Bilag 18:

Notat med supplerende oplysninger til miljøkonsekvensrapport for klima-lavbundsprojektet Kvorning

Supplerende oplysninger modtaget den 28-11-2025 fra Naturstyrelsen.

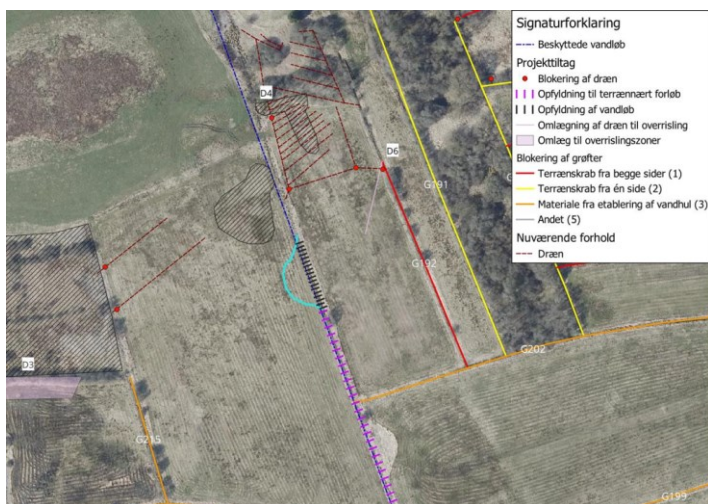
Anlægstiltag: omlægning af unavngivet vandløb

Omlægningen til overrisling ved D4 flyttes syd for habitatnaturen. Punktblokeringen af dræn flyttes syd på uden for habitatnaturen. Omlægningen af Unavngivet vandløb flyttes ligeledes 10 meter syd for habitatnaturen. Afstanden, og det meget terrænnære forløb bevirker, at tiltaget ikke vil have en drænende effekt på habitatnaturen.

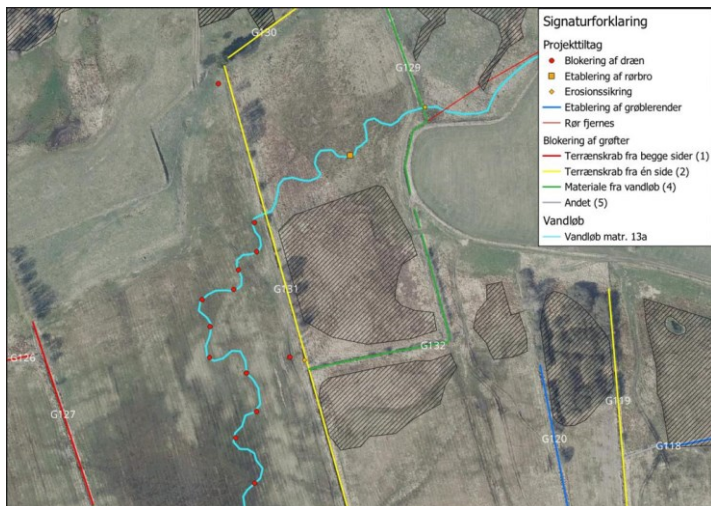
Anlægstiltag: omlægning af vandløb Flarup Bæk vest

Omlægningen af vandløbet Flarup Bæk Vest flyttes 10 meter nord om habitatnaturen, hvor forløbet, grundet det terrænnære forløb og placeringen i terrænet, ikke vil have en drænende effekt på habitatnaturen.
